**Avis délibéré de la mission régionale  
d'autorité environnementale  
Hauts-de-France  
sur le projet de parc éolien de la Bacoulette  
sur la commune d'Ebouleau (02)  
Étude d'impact version juillet 2021**

n°MRAe 2022-6665

Carte de présentation du projet (source : cahier 9 éléments graphiques page 18 )

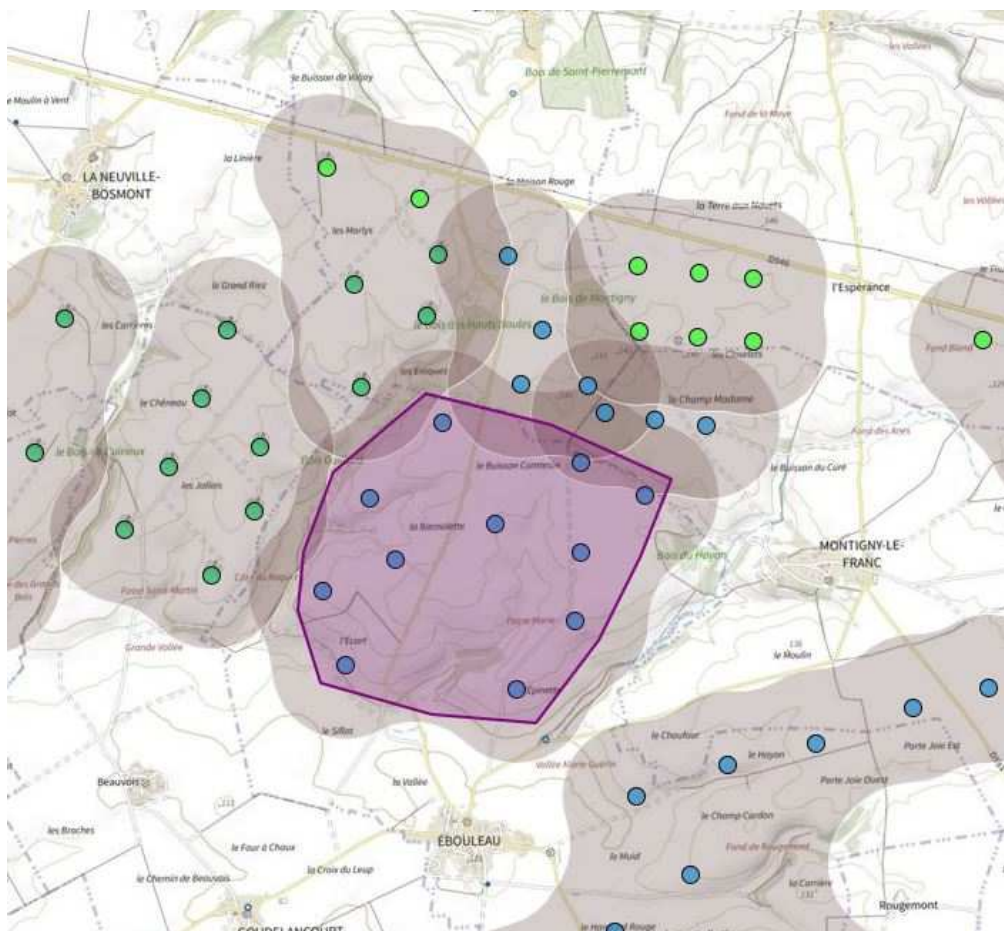
Le tracé définitif du raccordement du parc éolien au réseau de distribution électrique n'est pas encore défini. Selon l'étude, la définition précise de ce tracé est du ressort du gestionnaire du réseau ENEDIS ou régie locale d'électricité lors de la demande de raccordement (page 33 du cahier 1 « description du projet »). Il est envisagé (étude d'impact page 41), qu'il se fasse sur le poste de Lislet 2, situé à environ 15 kilomètres,

Le raccordement du parc éolien est un élément du projet dès lors qu'il est réalisé dans le but de permettre aux éoliennes de fonctionner, il doit être étudié.

*L'autorité environnementale recommande d'évaluer la nécessité, une fois le tracé définitif du raccordement connu, d'actualiser l'évaluation des impacts avec, le cas échéant, mise en œuvre de la séquence éviter, réduire, compenser, en particulier si des espaces à enjeu sont impactés par les travaux de raccordement et/ou si des créations de lignes aériennes sont nécessaires<sup>3</sup>.*

Carte du contexte éolien proche (source DREAL), éoliennes en bleu en instruction ; en vert clair en construction, en vert foncé, construites.

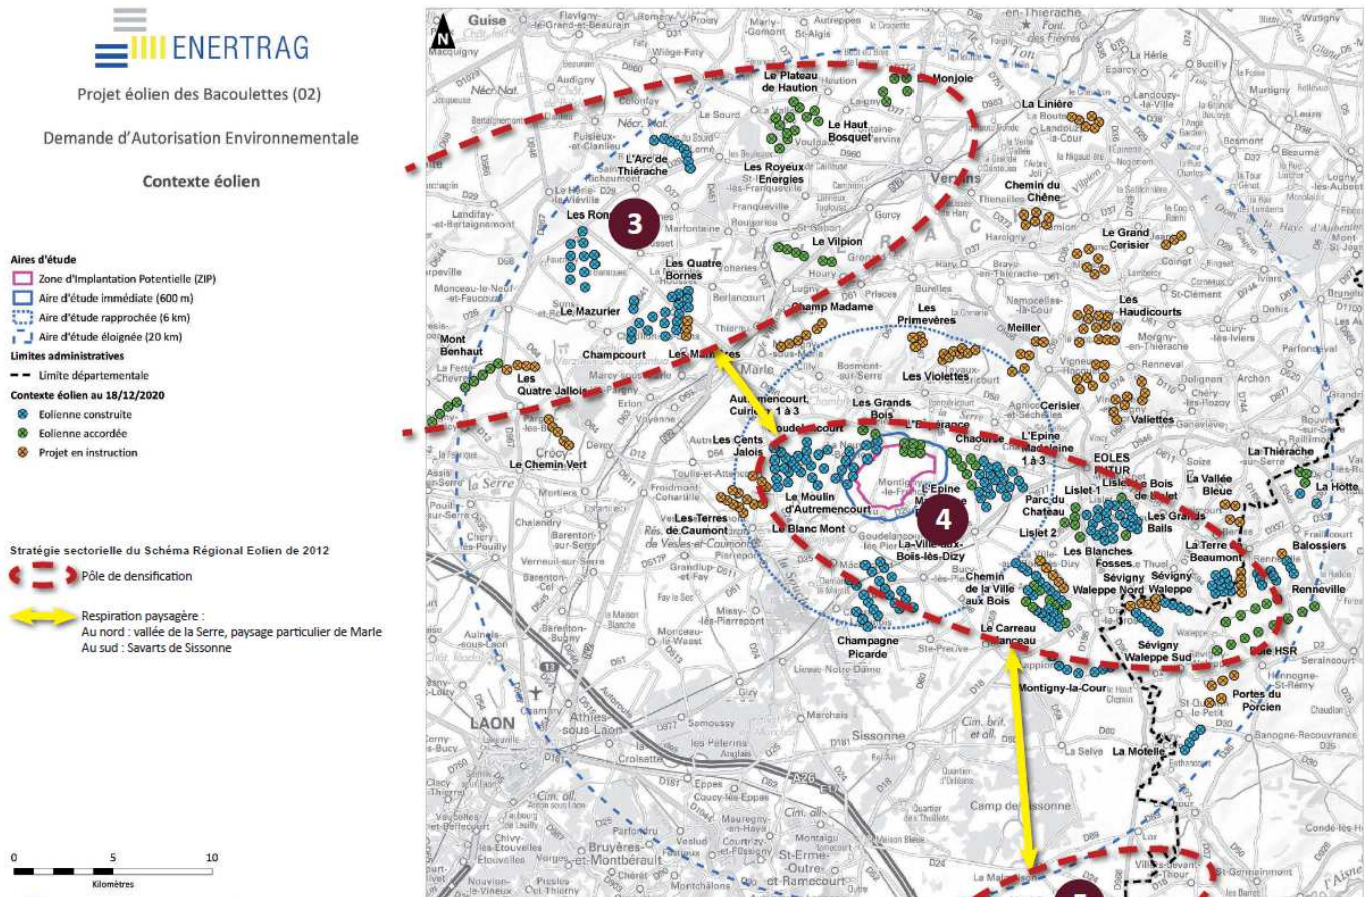
Le projet est localisé dans un contexte éolien très marqué. Le dossier (étude d'impact pages 146 et 147 et étude paysagère en pages 11 et 12) évoque la densité des éoliennes dans l'aire d'étude, mais sans indiquer les noms, compositions et distances des parcs éoliens présents dans l'aire d'étude des 20 km. La carte de localisation des parcs éoliens en instruction, autorisés ou réalisés n'est pas datée. Le tableau 24 en page 146 de l'étude d'impact indique la présence de dix parcs éoliens dans un rayon de 6 km, avec en tout 115 éoliennes, et que 350 éoliennes sont présentes dans un rayon de 20 km autour du projet.

*L'autorité environnementale recommande de lister les parcs en instruction, construction ou réalisés présents dans l'aire d'étude, en précisant leur implantation, le nombre d'éoliennes concernées, les caractéristiques principales (hauteur, garde au sol, etc.) et leur distance au projet et de préciser la date de ce recensement.*

Par ailleurs, les parcs de Saint Pierremont et de l'Espérance II sont implantés au sein de la zone d'implantation potentielle (ZIP) définie dans l'étude d'impact (page 45) et forment un ensemble avec le parc de la Bacoulette. L'évaluation environnementale devrait ainsi prendre en compte l'ensemble.

*L'autorité environnementale recommande que l'évaluation environnementale prenne en compte l'ensemble des parcs contigus, dont ceux en cours d'instruction.*
